Rapport de contrôle d'installations électriques à basse et à très basse tension

RÉF. 100/2024/63832/01:1

DATE DU CONTRÔLE 02/05/2024 AGENT VISITEUR Laurent Maes
ADRESSE DU CONTRÔLE Chaussée de Boondael 559 (étage Rez+cave) - 1050 Ixelles TYPE DE CONTRÔLE Visite de contrôle vente ancienne installation (8.4.2)

Croquis de position élémentaire et descriptif sommaire des tableaux

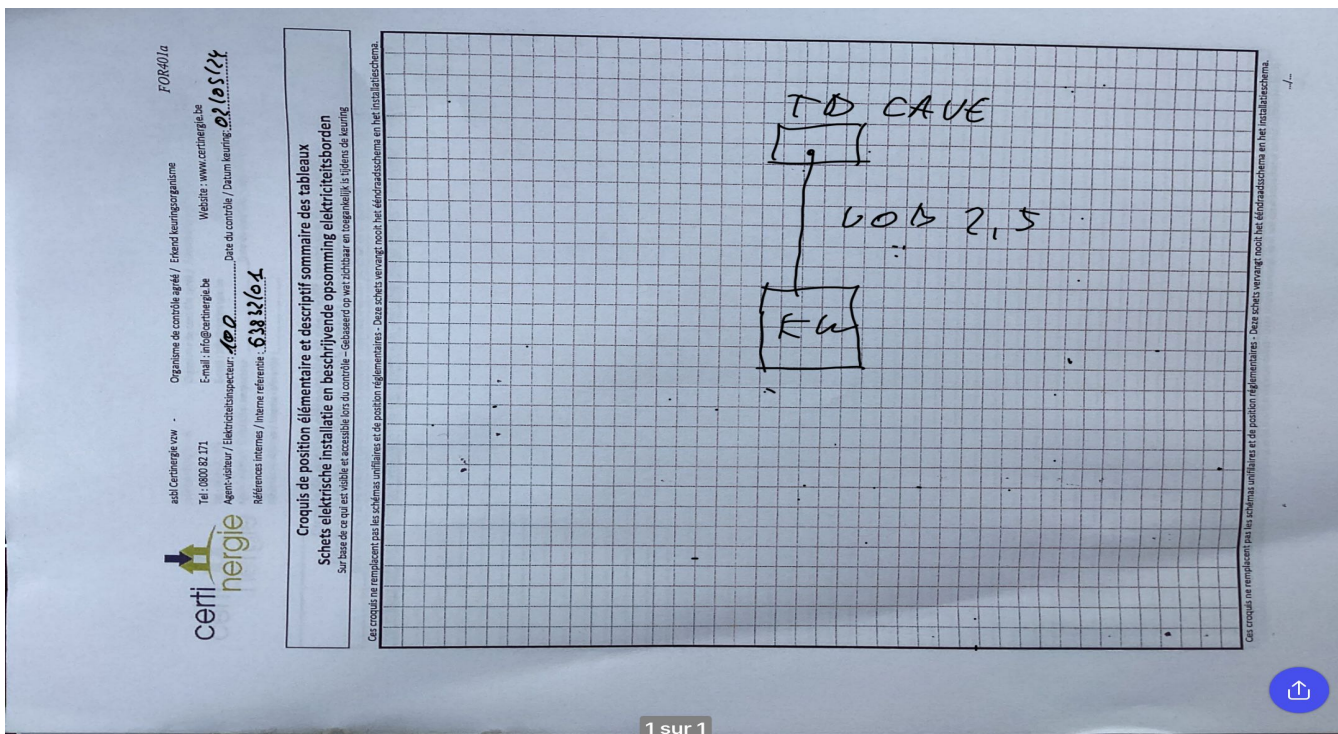
sur base de ce qui est visible et accessible lors du contrôle
 Note : ces croquis ne remplacent pas les schémas unifilaires et de position réglementaires
